FORMULA CARGOS QUE INDICA A ELQUI WINES SPA

RES. EX. N°1/ROL F-001-2021

1. Que, el proyecto "Sistema de Disposición de Riles Vitivinícola Río Elqui" ubicado en la parcela N°28, en el sector Gabriela Mistral a la altura del kilómetro 18 de la Ruta D-41, comuna de La Serena, Provincia de Elqui, Región de Coquimbo, consiste

Fotografía N°5

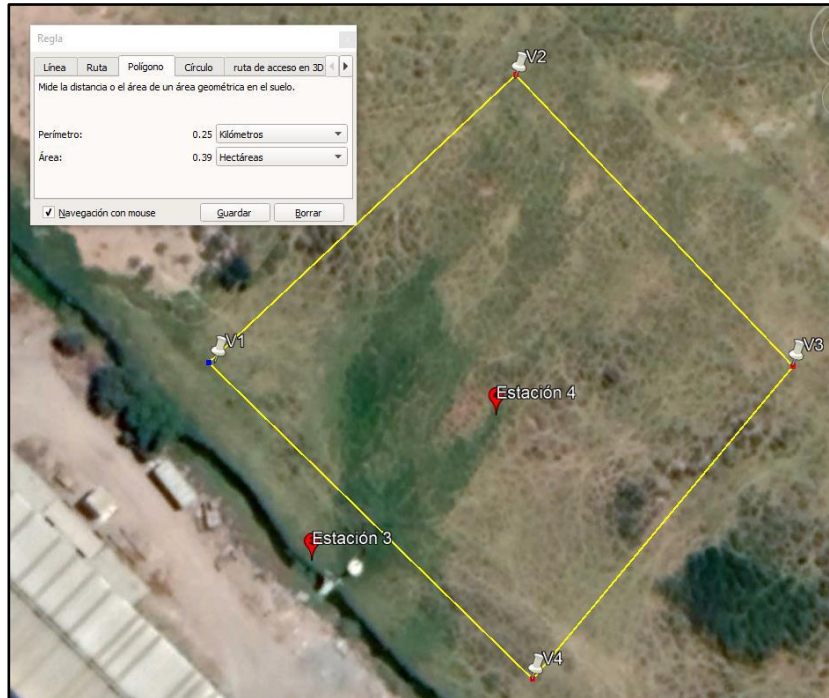
27. Que, al momento de la inspección, los fiscalizadores pudieron constatar, según se desprende del Reporte Técnico del SAG, que el sector de disposición de Riles, denominado “cancha de infiltración” presenta sectores secos y otros anegados cercanos al sector donde se encuentran las cañerías rotas. De este modo, concluyen que la descarga del Ril se produce solo a través de infiltración desde un solo sector sin lograr la absorción de estos residuos en el terreno destinado para ello. Lo anterior, queda de manifiesto en las siguientes fotografías:

28. Que, en mérito de lo anterior, se verifica un incumplimiento por parte del titular de las obligaciones contenidas en su resolución de calificación ambiental consistente en una deficiente disposición de Riles puesto que en el terreno habilitado para el efecto se constató que no se dispone de manera uniforme, presentando sectores saturados y otros secos.
